COMUNE DI POLLA

OGGETTO: Procedura di Valutazione di Impatto Ambientale relativa al permesso di ricerca per idrocarburi liquidi e gassosi denominato "**Monte Cavallo**" presentato il 27.12.2016 *
proponente: Shell Italia E&P S.p.A. * osservazioni critiche * richiesta di archiviazione * richiesta di svolgimento di un'inchiesta pubblica

Osservazioni e controdeduzioni formulate ai sensi del DLgs. n. 152/2006 art. 24 comma 4° in relazione alla procedura VIA per il rilascio del permesso di ricerca di idrocarburi liquidi e gassosi denominato "Monte Cavallo" – proponente Shell Italia E&P spa

Figura 7: le due immagini in alto sono quelle illustrate nelle figure 3 e 4; l'immagine in basso evidenzia le deformazioni (breakouts) registrate nelle perforazioni in Basilicata già note (stelle bianche) e pubblicate da Montone et al. 2004 e nuove (stelle gialle).

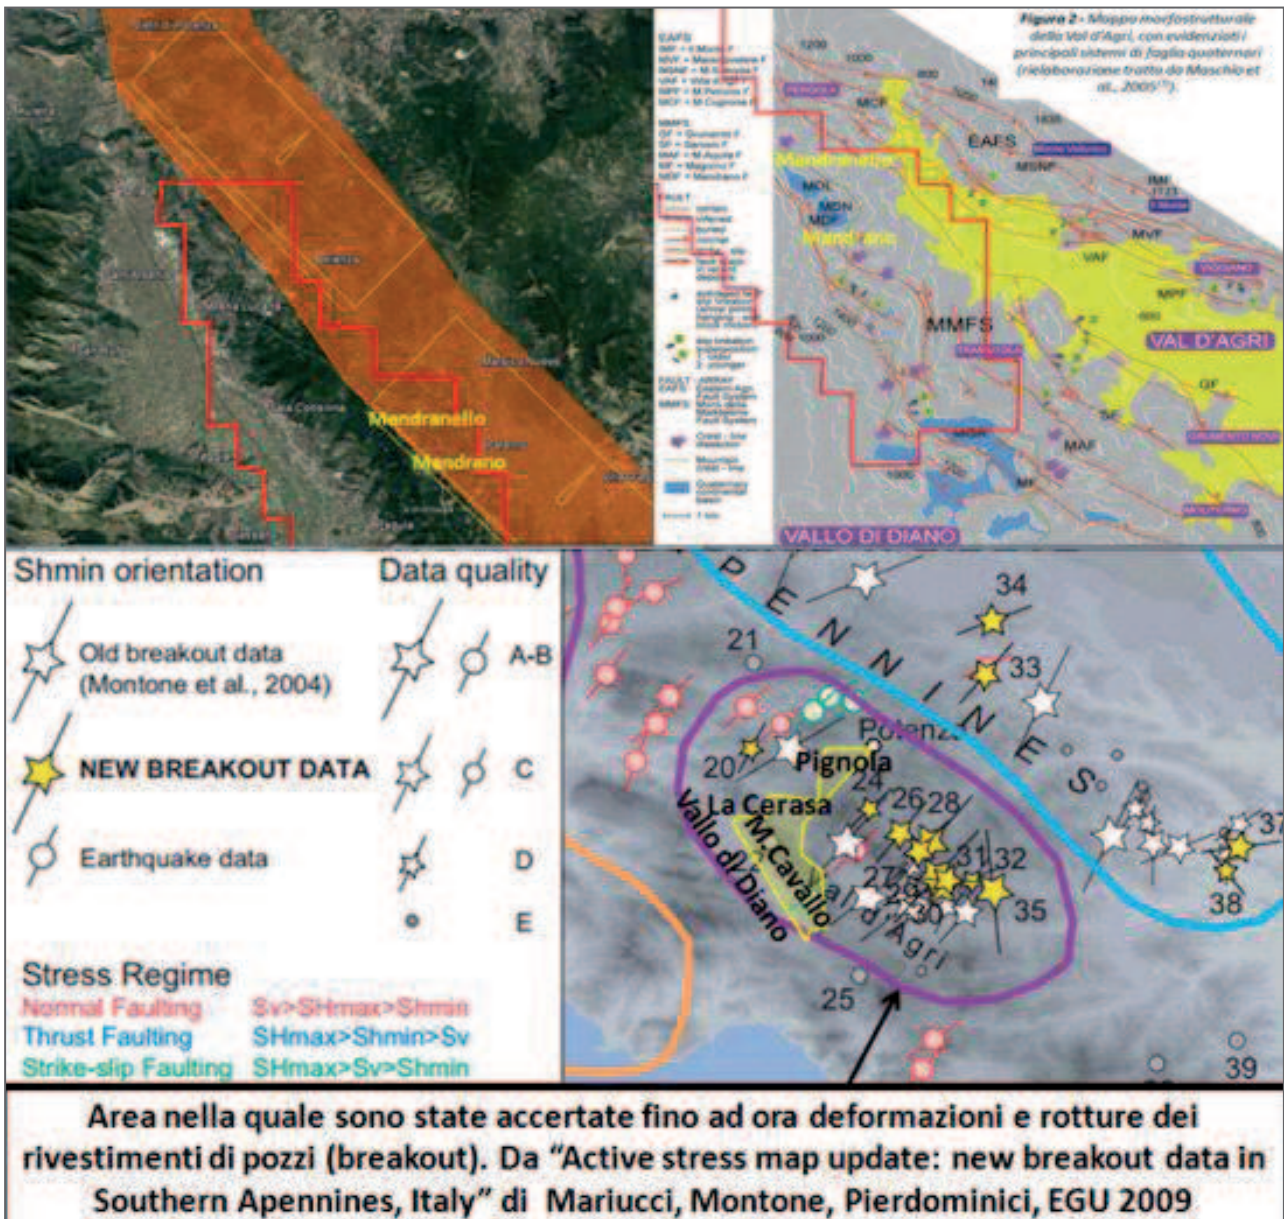
Nelle pubblicazioni scientifiche si parla di breakouts e non si citano eventuali rotture dei rivestimenti dei pozzi. Ciò non vuol dire che non si siano già verificate rotture. Sicuramente le compagnie petrolifere non hanno interesse

ad esporre gli effetti dei breakouts perchè tale fenomeno evidenzerebbe problemi seri di potenziale inquinamento del sottosuolo, del suolo e delle acque superficiali e sotterranee. Come si vede il fenomeno della deformazione dei pozzi ha già interessato molti pozzi della val d'Agri nonostante essi siano stati realizzati pochi anni fa. Con la linea gialla **nella figura 7** è stata schematizzata l'ubicazione delle istanze Monte Cavallo, La Cerasa e Pignola. I dati scientifici disponibili evidenziano che la fascia crostale delle citate istanze è interessata da lenta deformazione che interesserà anche eventuali nuove perforazioni in maniera progressiva in relazione all'evoluzione continua e lenta della catena appenninica che si sta spostando verso l'Adriatico.

Giova evidenziare che non è possibile trascurare tale fenomeno come elemento naturale di impatto sulle perforazioni ed in termini di conseguente inquinamento del sottosuolo e delle acque sotterranee e superficiali.

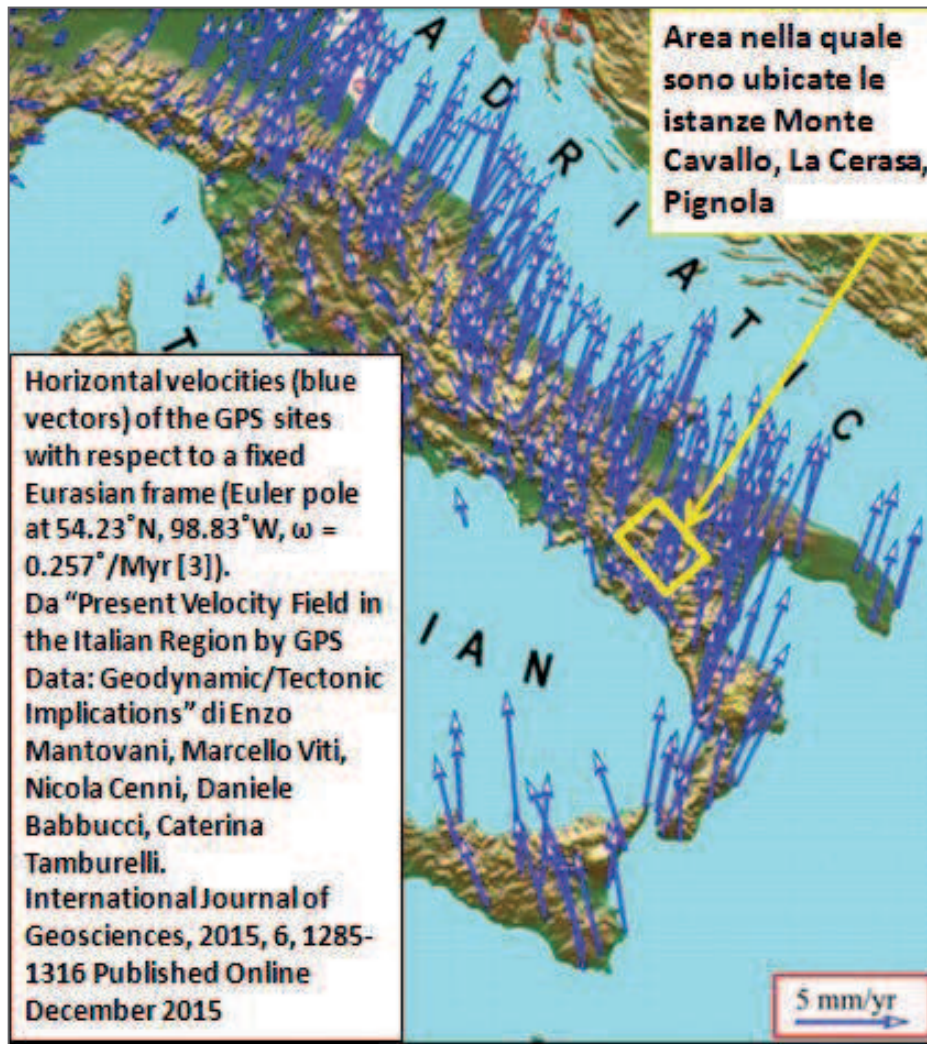
L'area inclusa nell'istanza Monte Cavallo è interessata da tettonica attiva sismogenetica come evidenziato dal terremoto del 1857 che fu caratterizzato da una prima riattivazione della faglia sismogenetica nella valle del

Melandro poi propagatasi nella val d'Agri; la magnitudo stimata è di 7,0 oltre 10.000 le vittime.

I dati scientifici evidenziano che buona parte delle rocce carbonatiche incluse nell'istanza sono state interessate da riattivazione istantanee di faglie in relazione ai terremoti del passato.

Figura 11: ubicazione delle tre istanze Monte Cavallo, La Cerasa e Pignola rispetto alle aree protette dalla rete Natura 2000. Il riquadro in basso a destra riporta la perimetrazione

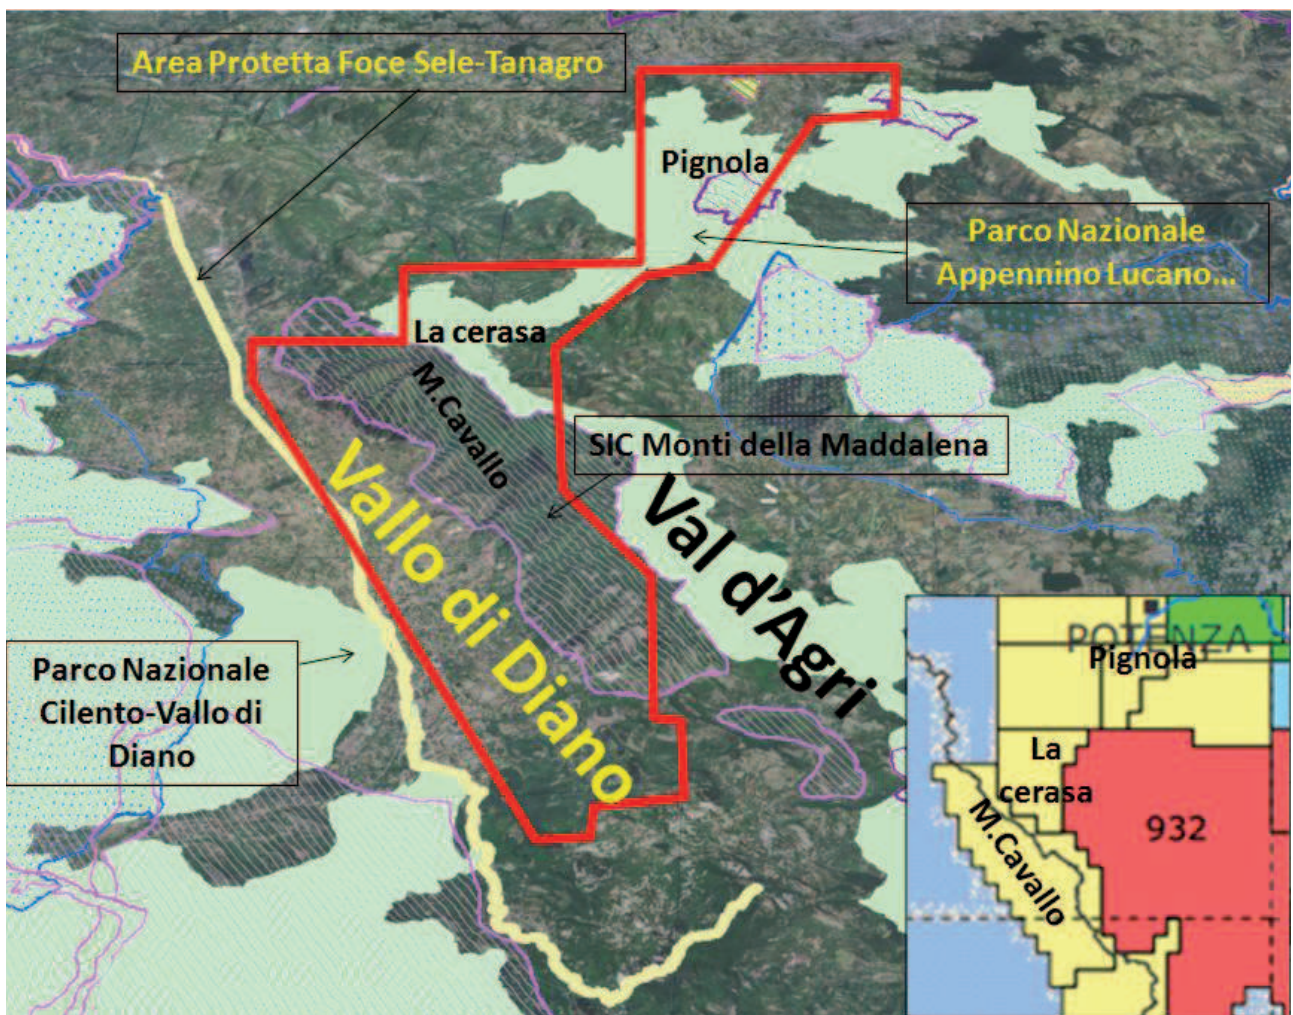
Considerando la parte di istanza Monte Cavallo che ricade nella parte pedemontana e pianeggiante del Vallo di Diano fortemente antropizzata ed urbanizzata e con vincoli vari nella quale è praticamente impossibile attuare perforazioni per ricerca ed estrazione di idrocarburi, considerata anche l'opposizione deliberata dalla varie amministrazioni comunali, residua l'area rappresentata dal SIC Monti della Maddalena. Si ricorda che nel Parco Nazionale dell'Appennino Lucano (**confinante con il SIC**) sono vietate le attività petrolifere e che il SIC Monti della Maddalena è costituito da rocce carbonatiche fratturate e **carsificate** che rappresentano un acquifero di importanza strategica locale e interregionale alimentando oltre 4.000 litri al secondo di acqua potabile. Nell'immagine 12 **in basso a sinistra** le aree indicate con il viola trasparente sono quelle non protette sotto il profilo ambientale e la linea punteggiata nera delimita l'acquifero dei Monti della Maddalena.

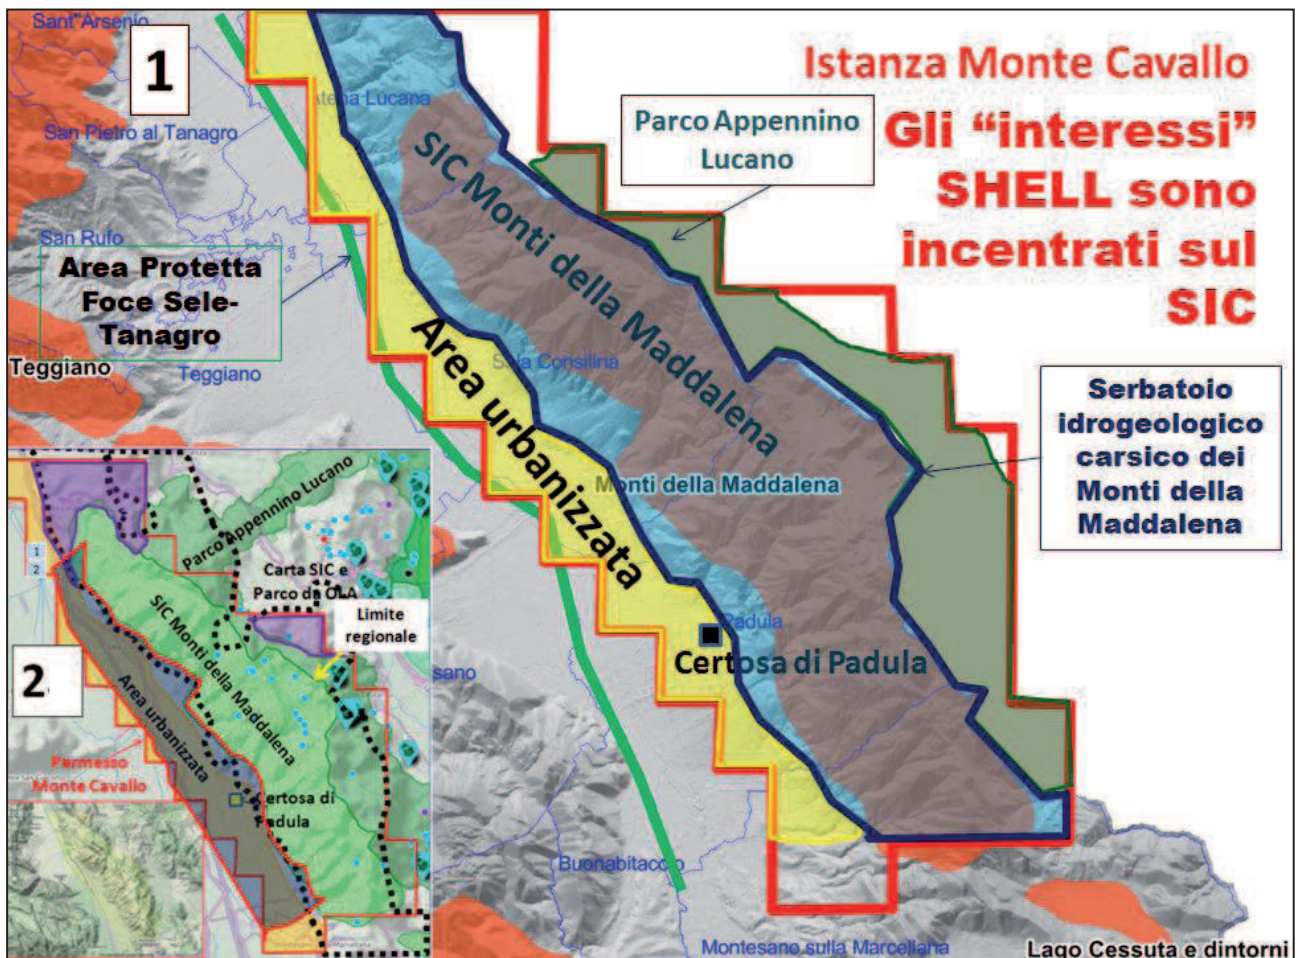
Infatti, per quanto riguarda le attività di esplorazione e produzione idrocarburi, il Decreto istitutivo del Parco Nazionale dell'Appennino Lucano - Val d'Agri - Lagonegrese (D.P.R. del 8 dicembre 2007), all'articolo 3, comma 1, lettera n) afferma che è vietato su tutto il territorio del Parco l'attività di estrazione e di ricerca di

idrocarburi liquidi e relative infrastrutture tecnologiche. Nell'area B di figura 3 che è quella intensamente antropizzata ed urbanizzata praticamente impossibile realizzare le attività petrolifere invasive in quanto cittadini e istituzioni locali si opporrebbero vivacemente in tutti i modi democraticamente e istituzionalmente ammissibili. L'area C del SIC Monti della Maddalena rimane, di fatto, anche se non dichiarato espressamente nel SIA, la zona nella quale si andrebbero a concentrare le attività petrolifere.

E' evidente che il fine della rete Natura 2000 è il mantenimento a lungo termine degli habitat naturali e non quello di incentivare le attività petrolifere consistenti in sbancamenti, apertura di strade, scavi in superficie e nel sottosuolo, in perforazioni e tubazioni per il trasporto di idrocarburi, introduzione di sostanze chimiche varie, movimentazione di terreni e rocce che sicuramente altererebbero lo stato naturale dei luoghi comprendente gli habitat naturali ma anche quelli seminaturali (come le aree ad agricoltura tradizionale, i boschi utilizzati, i pascoli, a scapito delle finalità del SIC. Giova ribadire che il SIA della Shell trascura queste tematiche, quasi non esistessero. Ora,

premessò che per legge la VIA include anche la valutazione d'incidenza, non si può fare a meno di rilevare che il SIA della Shell non rispetta le linee guida sui contenuti minimi della relazione per VINCA di cui all'allegato G del DPR 357/97. Il tema dell'interferenza con le falde idriche è totalmente pretermesso, con la collaterale omissione della descrizione delle misure che la Shell intende adottare per eliminare le interferenze stesse. Anche in questo caso non si può fare a meno di eccepire che l'omissione della Shell impedisce la partecipazione del "pubblico" al procedimento e di fatto inficia la legittimità e quindi l'attendibilità dello stesso.

Figura 13: ubicazione delle istanze Monte Cavallo, La Cerasa e Pignola.

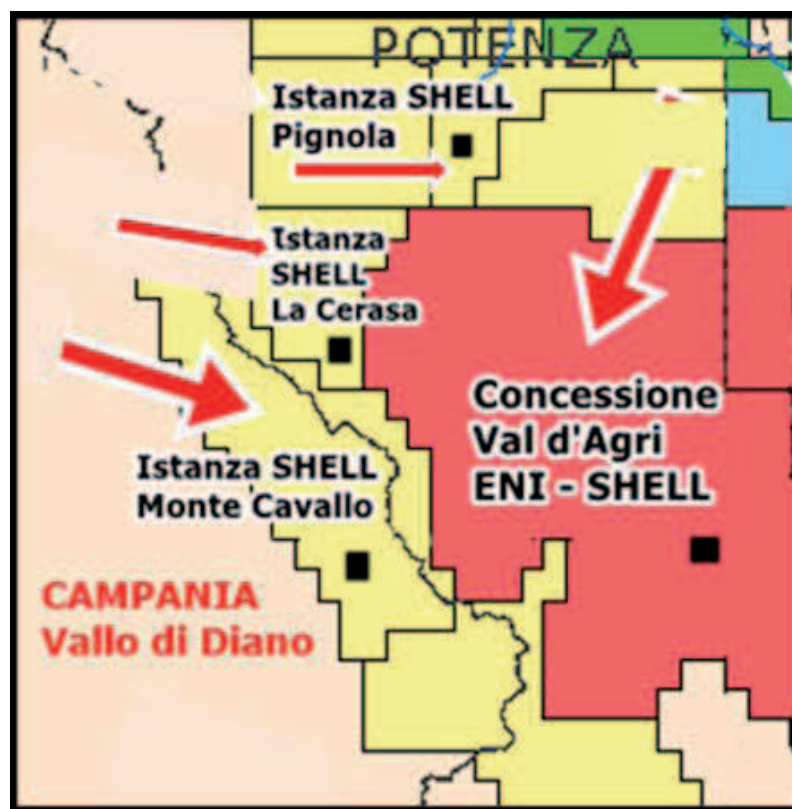
Come si evince dalla immagine di figura 12 le tre istanze Monte Cavallo, La Cerasa, Pignola confinano con la concessione Val d'Agri - ENI. In pratica rappresentano

una sua estensione verso ovest e nordovest. Le istanze Monte Cavallo e La Cerasa confinano anche tra di loro mentre l'istanza Pignola per poche centinaia di metri non confina con La Cerasa. E' evidente che gli impatti ambientali di attività eseguite nelle tre istanze si sommerebbero agli impatti già prodotti sull'ambiente nella concessione val d'Agri.

Le tre istanze SHELL insistono su aree protette ambientalmente come il Parco dell'Appennino Lucano, il SIC Monti della Maddalena e il Sic Pantano di Pignola che sono contigue alla concessione Val D'Agri nella quale da anni sono in corso attività di estrazione degli idrocarburi.

Risulta evidente che gli impatti ambientali da valutare in relazione al progetto di SHELL nelle tre istanze non sono quelli descritti nei SIA e relativi ad attività senza alcun impatto ma sono gli impatti conseguenti alle attività petrolifere come quelle già attuate nella concessione Val D'Agri.

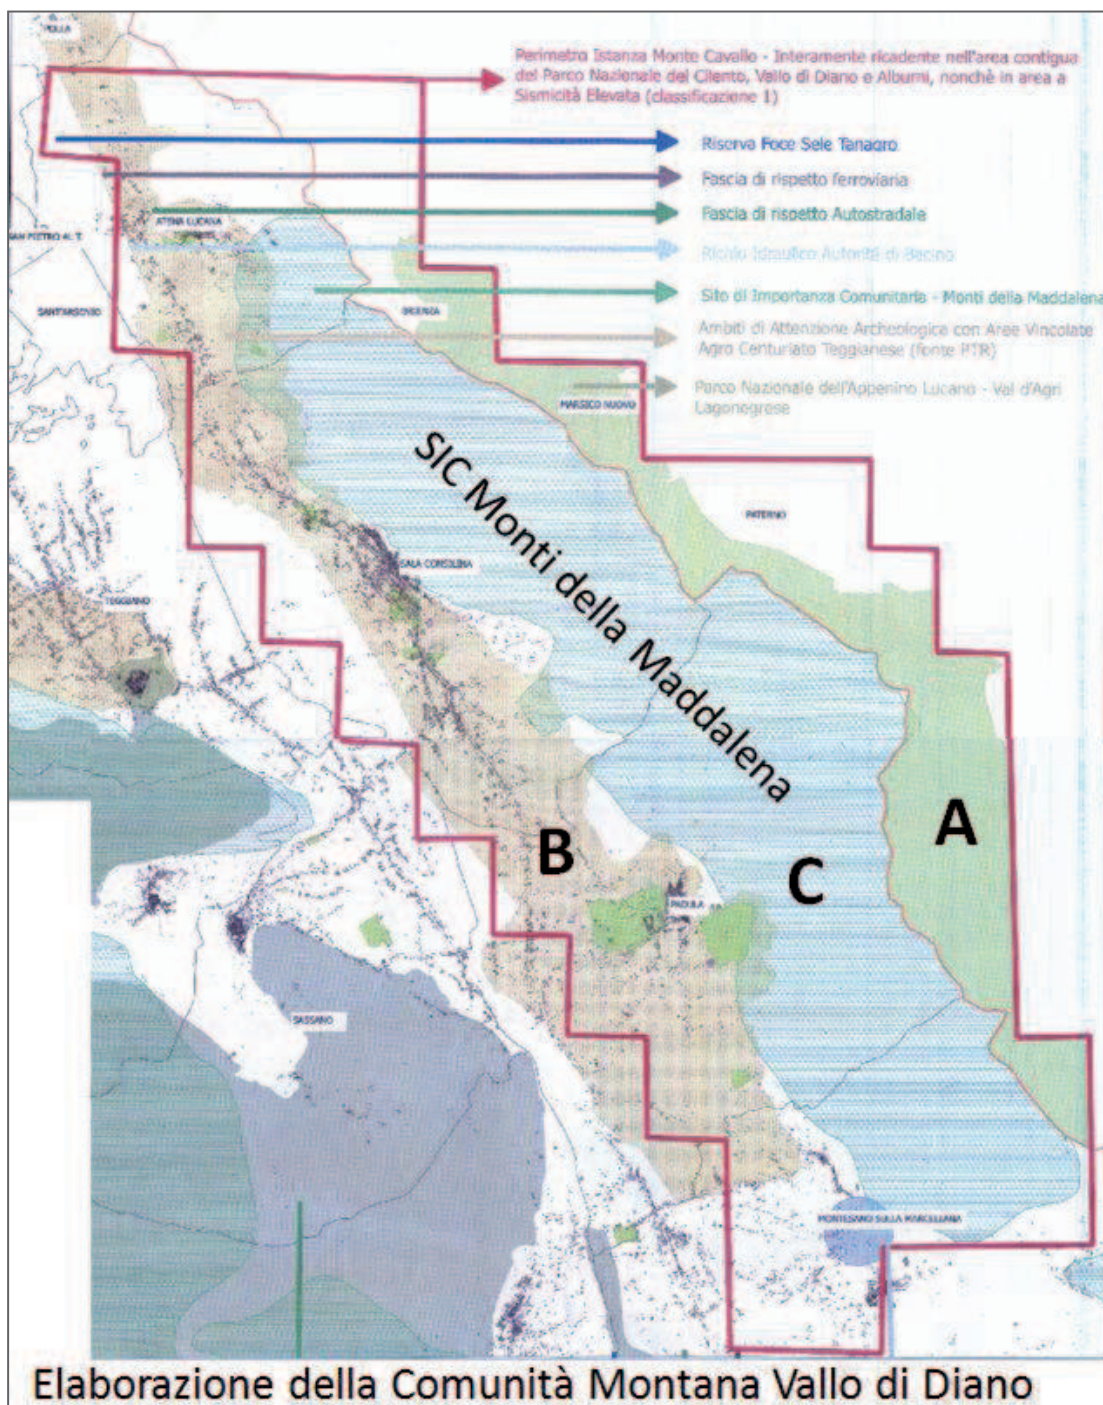
attuabili nuove attività di tipo industriale-estrattivo che andrebbero a scapito delle finalità del sito di interesse comunitario.
